— **Abstimmung zum Umsetzungskonzept  
nach WRRL 1\_F642-Osterbach-Ranna;  
Stellungnahme der Wasserwirtschaftlichen  
Planung des Landes Oberösterreich**  
Bezug: E-Mail vom 15. September 2022

## **Umsetzungskonzept 1\_F642 – Osterbach, Ranna; Stellungnahme der Wasserwirtschaftlichen Planung**

## 2. TW Waldmühle

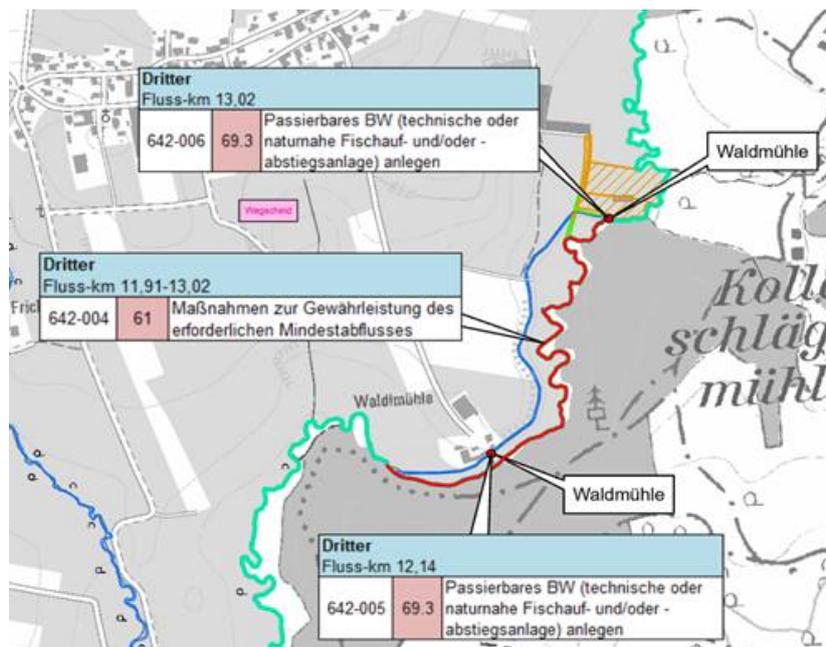
Laut Ihrer Stellungnahme weicht die Lage der Ausleitung in unserem Plan von der Ihnen bekannten Lage ab. Nach einer Ortseinsicht im August, Luftbildern und Topokarten sowie interner Rücksprache im Haus können wir allerdings keine andere mögliche Lage feststellen (blaue Linie in untenstehender Abbildung ist der Triebwerkskanal, in rot die Restwasserstrecke). Könnten Sie mir vielleicht zum Abgleich einen Ausschnitt mit der Ihnen bekannten Lage schicken?

Die Lage der Ausleitungsstrecke bei der Waldmühle wurde von unserer Seite zwar lagerichtig erkannt, aufgrund der geringeren Auflösung des österreichischen Gewässernetzes lag aber eine andere Kilometrierung vor, sodass wir den Bereich auf Basis der deutschen Kilometerangaben nicht zuordnen konnten.
